INFORME INTERVENTORIA #20

AVANCE DE OBRA

Julio 2021

En el presente informe se muestra la evidencia fotografía obtenida por parte de la interventoría en el mes de Julio, la cual da como resultado alguna observación en los diferentes aspectos de la obra con el fin de lograr una mejora en los procesos, así como detectar problemáticas de seguridad que pudiesen llegar a comprometer los intereses de PHARMASAN.

Imagen 45

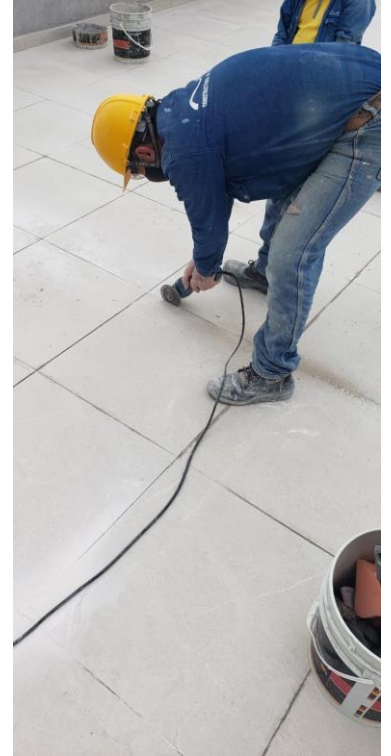
Imagen 45	Piso cerámico en la terraza, en donde se presentaron manchas y ya se está haciendo el adecuado manejo y mitigación del mismo.
Imagen 46

- En el enchape de terraza empezaron a salir unas manchas de carácter viscoso al parecer por agua atrapada entre el mortero de nivelación y el enchape. En la foto 45 se observa las medidas que se están tomando al respecto, en donde se está levantando la brecha para permitir que el agua salga y volver a emboquillar el piso.
